Notification urgente (FSCA) Mesures correctives

Date 14 mars 2019

Nom du produit	Référence	Numéro de série	UDI
Alinity ci-series System Control Module (SCM)	03R70-01	Tous	N/A

Version 2.6.0 du logiciel Alinity ci-series et résolution des dysfonctionnements

Figure 1. Étiquette d'identification du détecteur de niveau des solutions communes

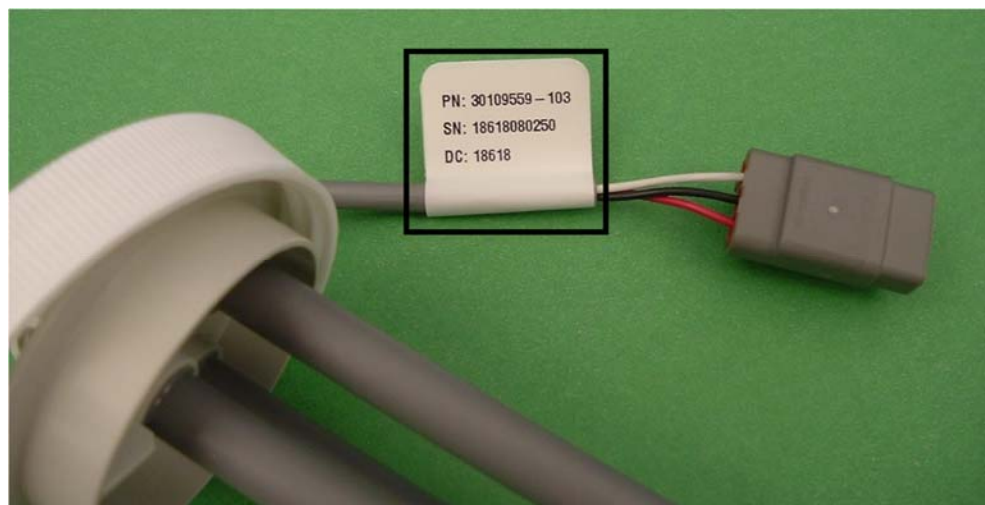
- Si la pièce se trouve dans son emballage, la référence (04S68-01 ou 04S68-02) est imprimée sur l'étiquette
- Si la pièce a été sortie de son emballage ou installée sur l'Alinity ci series, la référence est imprimée sur une étiquette fixée aux câbles électriques de la pièce. Référez-vous à la Figure 1 et au Tableau 1 ci-dessous.

Référence	Référence catalogue	Instructions
04S68-01	30109559-102	Retirez et remplacez tous les détecteurs portant la référence 04S68-01 /
04S68-02	30109559-103	30109559-102 par les détecteurs référence 04S68-02 / 30109559-103
